改善箇所説明図

基準不適合発生箇所

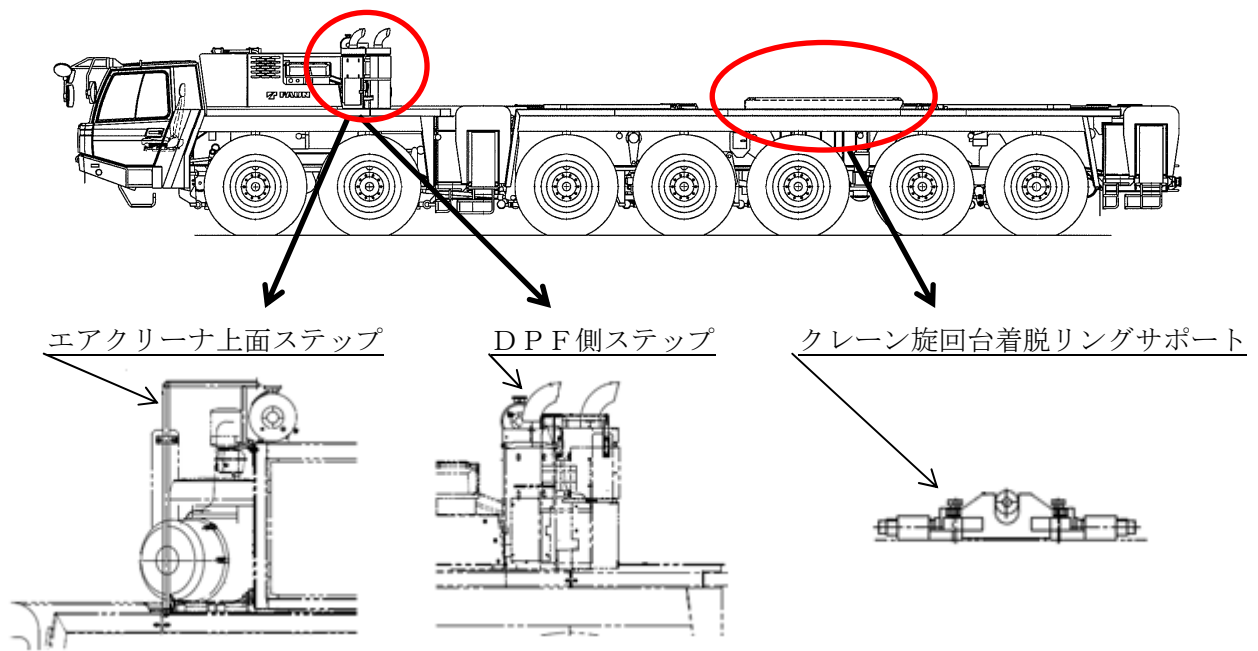
取扱説明書に車両走行時に取り外しが必要な部品を記載していない。

〔 クレーン用台車の取扱説明書において、走行時における作業装置の取り外しに関する記載内容が不適切なため、取扱説明書の記載された状態で走行すると、保安基準第55条の規定に基づく基準緩和認定を受けた車両総重量を超えてしまう。 〕
